Modulo per la presentazione delle osservazioni per i piani/programmi/progetti sottoposti a procedimenti di valutazione ambientale di competenza statale

ID: Codice procedura13034

“Progetto di un nuovo parco eolico, denominato "Energia Sorano", costituito da n.8 aerogeneratori, ciascuno di potenza nominale pari a 6,2 MW, per una potenza complessiva di 43,4 MW da realizzarsi nel comune di Sorano (GR) e relative opere di connessione”

Immagine 1. Cumulo di una parte di impianti eolici, fotovoltaici e geotermici industriali in progettazione ed esistenti intorno all'eolico industriale “Energia Sorano”.

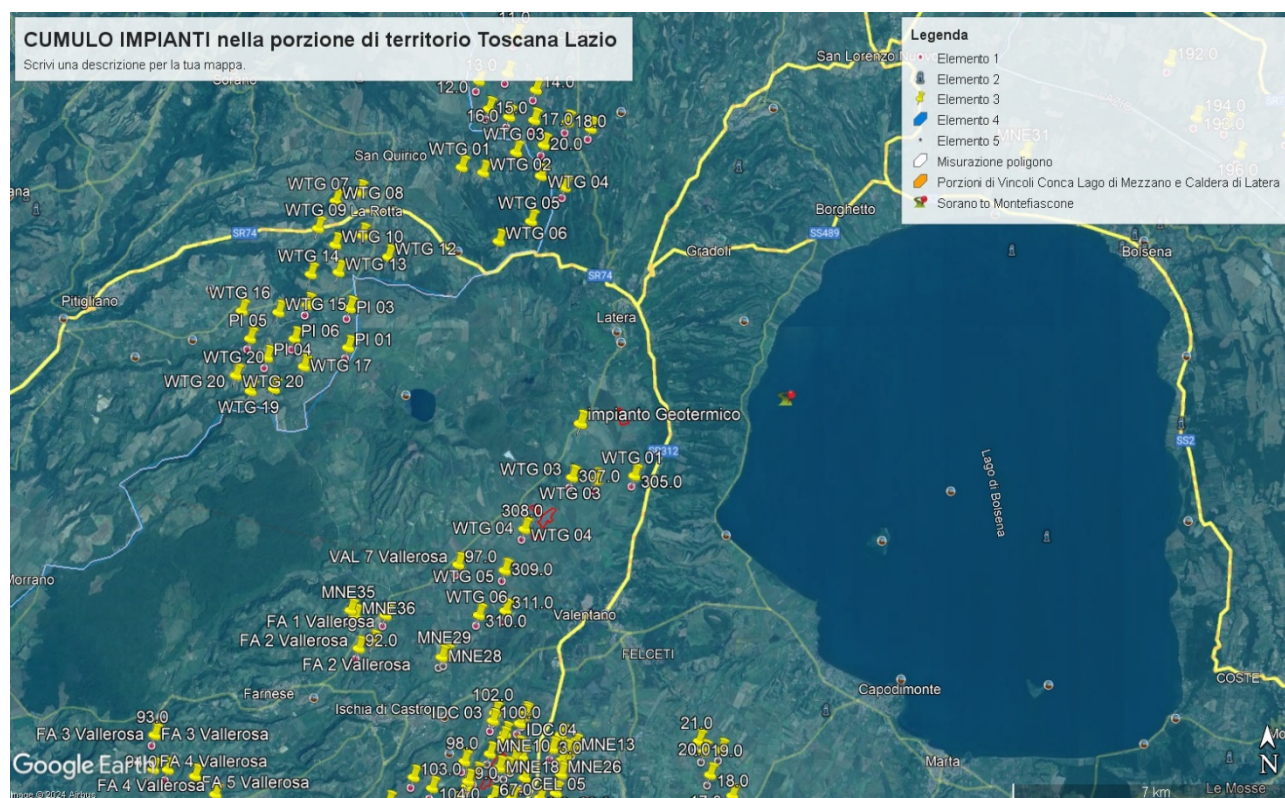
quelli sui Beni Culturali, Paesaggistici, Naturalistici e Culturali, ecc. Viene detto che la valutazione dell'impatto visivo dovrà essere effettuata tenendo conto "degli **elementi caratterizzanti e qualificanti il paesaggio**, effettuata alle **diverse scale di studio (vasta, intermedia e di dettaglio...**". Le analisi debbono non solo definire l'area di visibilità dell'impianto eolico industriale, **ma anche il modo in cui l'impianto viene percepito all'interno del bacino visivo**. Le analisi visive debbono inoltre tener in opportuna considerazione **gli effetti cumulativi derivanti dalla compresenza di più impianti**". Nella Relazione Paesaggistica e nello Studio di Impatto Ambientale prodotte dalla proponente non vengono nemmeno citati gli impianti eolici in progetto al MASE, del territorio di Pitigliano "Pian di Murrano-La Rotta" del Gruppo *Visconti-Pitigliano s.r.l.* con 14 aerogeneratori e potenza di 72,6 MW) e soprattutto non viene citato un altro impianto eolico industriale denominato "***Pitigliano***" e ubicato nei comuni di ***Pitigliano (GR) e Sorano (GR) costituito da 20 (venti) aerogeneratori di potenza nominale 7,0 MW per un totale di 140,0 MW*** di cui **otto aerogeneratori ricadono nel territorio del Comune di Sorano**. Ad oggi nei territori di Pitigliano, Sorano e in quello limitrofo potenzialmente potrebbero essere insediati 40 aerogeneratori alti 200 metri e larghi 170. Oltre a questi sul territorio della "Città del Tufo" (Sorano, Sovana e Pitigliano) e in particolare su Sorano impatterebbe anche l'impianto eolico "Montarzo" di Onano con 13 aerogeneratori con le dimensioni ricordate, l'altro eolico industriale nel territorio di Valentano con sette aerogeneratori (stesse dimensioni), gli impianti di Farnese con un minieolico di 3 Torri alte 60 metri già installate in località Poggio del Crognolo e l'impianto eolico industriale "Vallerosa" (7 aerogeneratori alti 200 metri e larghi 158 metri) in procedura VIA presso la Regione Lazio.. Quindi è stata effettuata una valutazione del potenziale impatto visivo e cumulativo non veritiera a dispetto di quanto affermato dalla proponente che sostiene di aver preso in considerazione uno spazio di 10,3 km

Nella Parte IV delle Linee guida citate al punto 16.1, nello stabilire i requisiti per la valutazione positiva dei progetti nel procedimento di VIA si parla di individuazione delle aree idonee per l'insediamento degli impianti tenendo conto di aree degradate da attività antropiche pregresse o in atto (brownfield) tra cui siti industriali, cave, discariche, siti contaminati. Stessa raccomandazione viene ribadita anche nell'art.20 del D.Lgs n. 199/2021. Ma appare inascoltata dalla proponente che sostiene che il suo impianto industriale non è incompatibile con il territorio nonostante le numerose incompatibilità paesaggistiche, culturali, economiche e naturalistiche.

Analisi delle Pale Eoliche in Progetto ed Esistenti

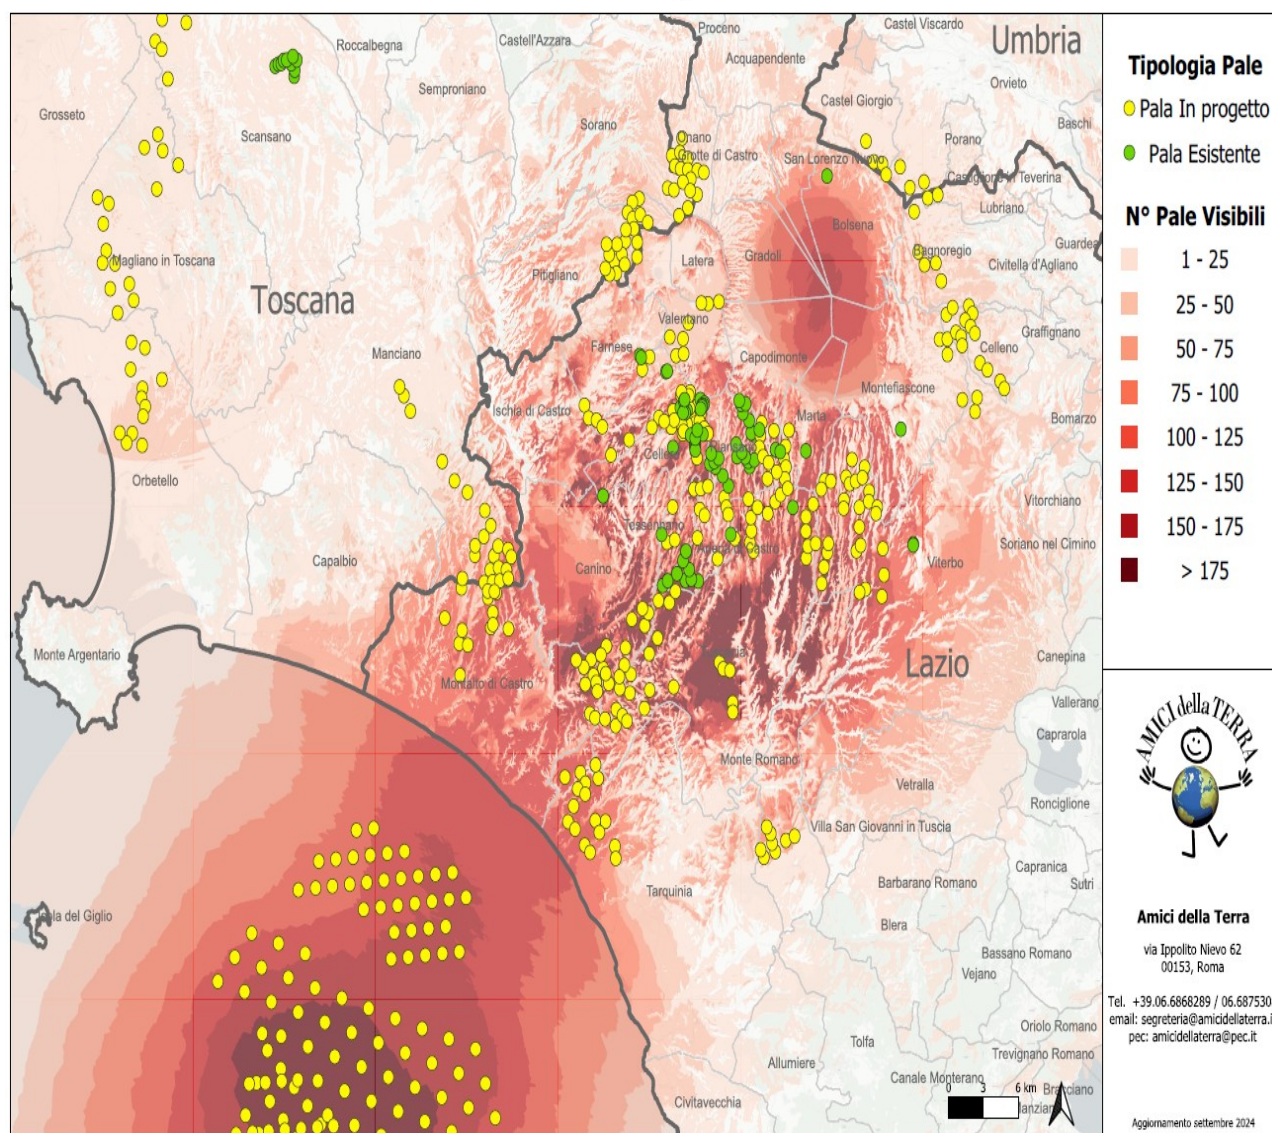
In questa elaborazione sono visibili **621** pale, di cui **540** in progetto e **79** esistenti. Del totale, **7** ricadono in Umbria, **92** in Toscana e **522** nel Lazio.

Le **540** pale in progetto sono suddivise in **42** progetti, **1** in Umbria, **8** in Toscana e **33** nel Lazio.

Delle **218** pale off-shore previste al largo di Tarquinia, solamente **92** sono visibili in questa elaborazione. Le restanti sono poco più a Sud.

Se agli impianti eolici rappresentati qui sopra che non comprendono sia l'impianto eolico Pitigliano di 20 pale e le altre 14 pale del progetto eolico Pian di Murrano - La Rotta e neanche gli 8 aerogeneratori di "Energia Sorano" ad essi si aggiungono le migliaia di ettari (7000 fin'ora) di territorio occupato dagli impianti fotovoltaici e agrivoltaici e dalle altre tipologie di impianti, appare chiaro il numero spropositato degli impianti FER nella bassa toscana e nella Tuscia.

Cartografia della Rete Ecologica Natura 2000 tratta dall' "Ambito 20 Bassa Maremma e ripiani tufacei" del PIT Toscana.

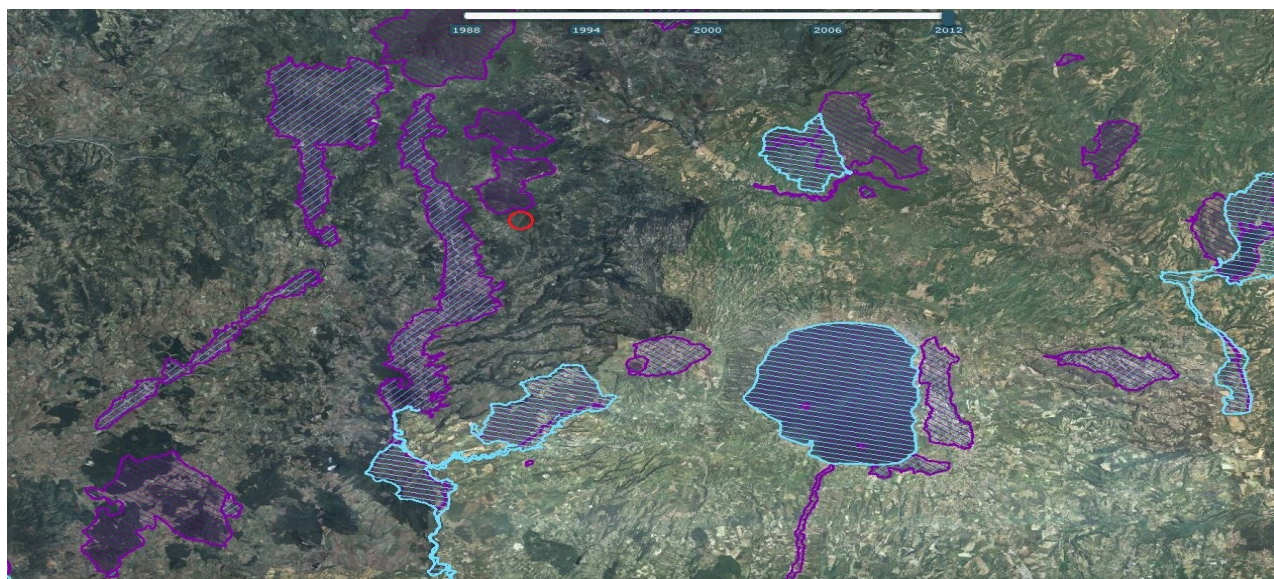
Dalla cartografia estratta dal PIT della Regione Toscana, Ambito 20 “Bassa Maremma e ripiani tufacei” riprodotta nella pagine seguente, si evince chiaramente che l’impianto eolico Energia Sorano è fortemente impattante sulla Rete Ecologica europea “Natura 2000” senza contare che oltre ai siti e ai corridoi ecologici regionali si verrebbe a trovare anche ad interferire pesantemente con la direttrice di connettività ecologica interregionale che vede interessate le ZPS nonchè IBA di Selva del Lamone e Monti di Castro e il Lago di Bolsena, la Zps Caldera di Latera ed altri. Impatti che verrebbero aumentati dalla notevole taglia degli aerogeneratori progettati inoltre ad un’altitudine di 830-950 metri.

spostamento degli uccelli, che nello studio non vengono presi in considerazione, anzi, addirittura nemmeno citati. (La mappa del PIT toscana riportata all’inizio di questa Osservazione illustra le varie connessioni ecologiche tra i diversi siti regionali e interregionali)

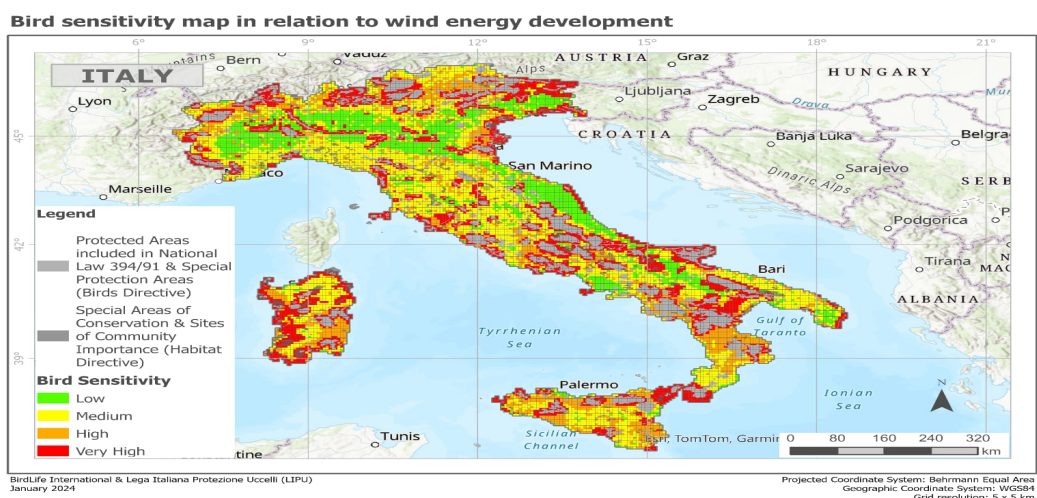
La mappa elaborata dalla LIPU di cui si riproduce anche un particolare è a ulteriore autorevole riprova che l'assenza di interferenze con i siti della Rete Natura 2000 sostenuta dalla proponente è profondamente errata. Infatti dal particolare della mappa, riportato qui sotto, se confrontato con i colori della legenda della mappa completa si evince facilmente che la zona in cui si verrebbe ad insediare l'impianto industriale è a media (giallo), alta (arancione) e veramente alta sensibilità (rosso) per l'avifauna.

Il cerchio blu nell'immagine indica la zona in cui ricadrebbe l'impianto eolico industriale "Energia Sorano".

OSSERVAZIONE 9. Vincolo idrogeologico.

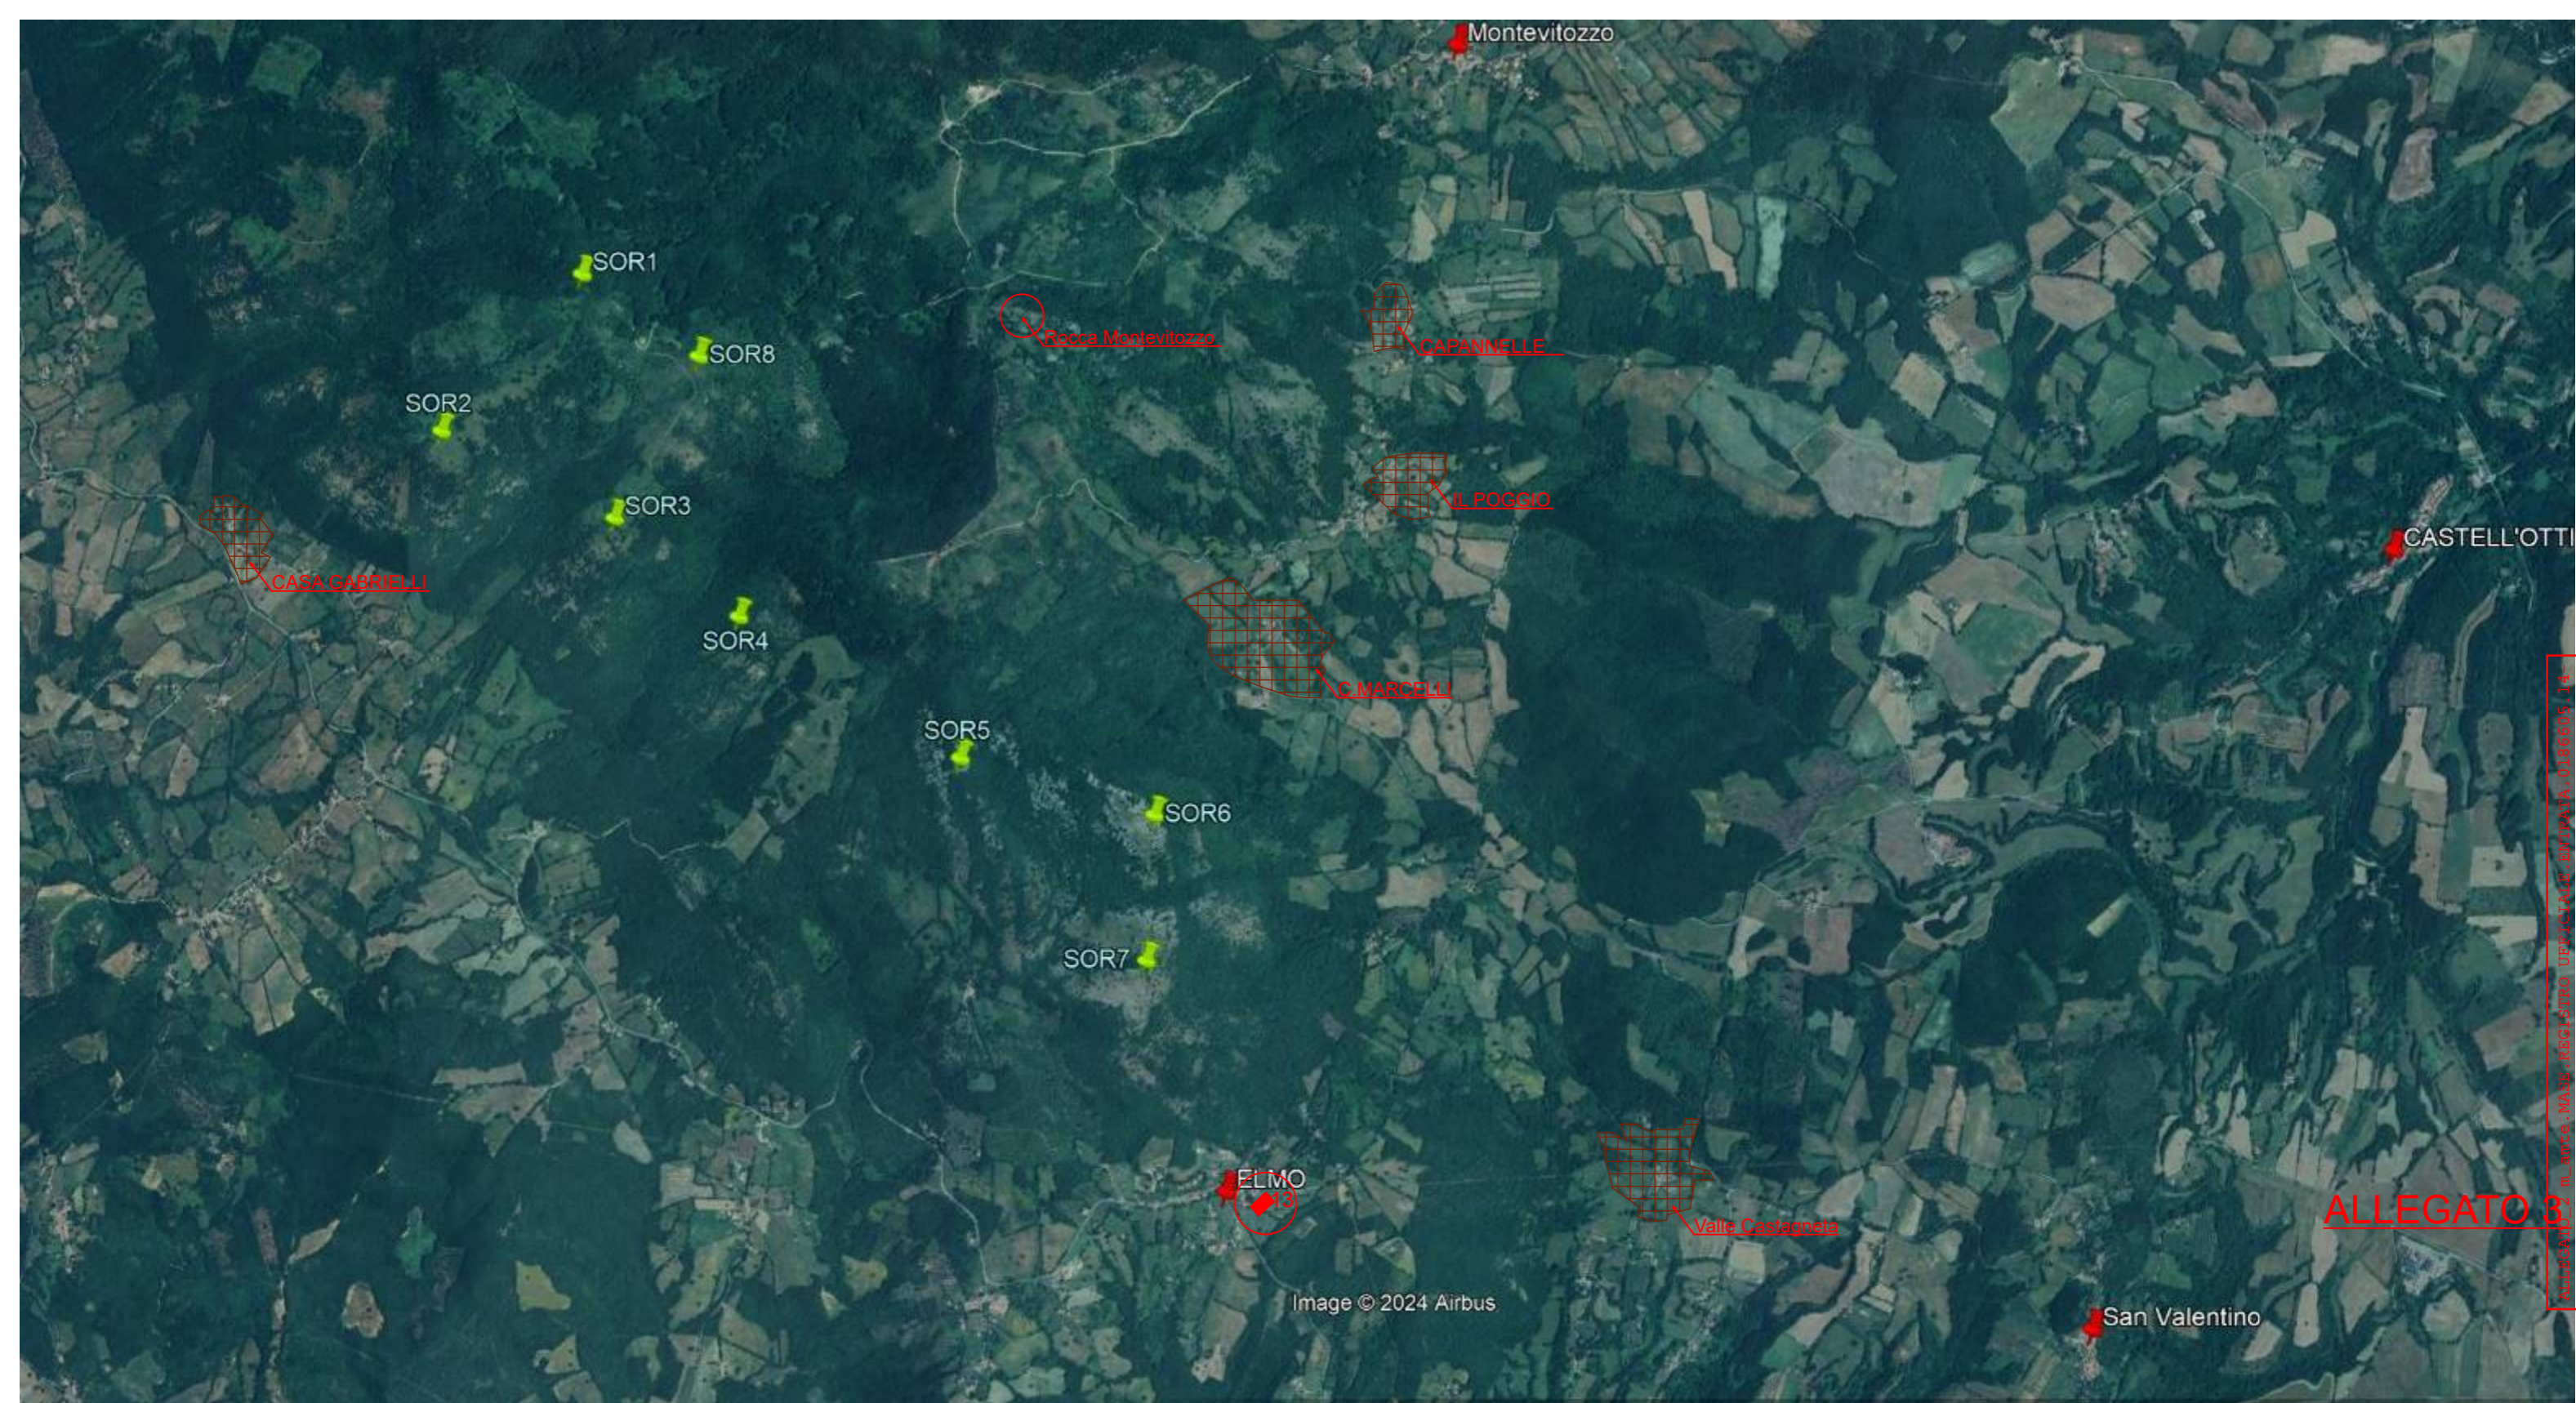
Il progetto insiste su un'area vincolata dal 1923 per protezione idrogeologica, con rischi legati a interventi sul terreno come disboscamenti e scavi.

Gran parte delle opere in progetto cade in area riconosciuta a protezione idrogeologica sin dall'R.D. 3267 del 1923, confermata come area boscata nel 2016 e con DCR 93/2018 con conseguente vincolo idrogeologico. Il Vincolo idrogeologico sottopone a tutela le aree territoriali che per effetto di interventi quali, ad esempio, disboscamenti o movimenti di terreno, scavi per plinti, allargamenti dei tratturi possono, con danno pubblico subire denudazioni, perdere la stabilità o turbare il regime delle acque).
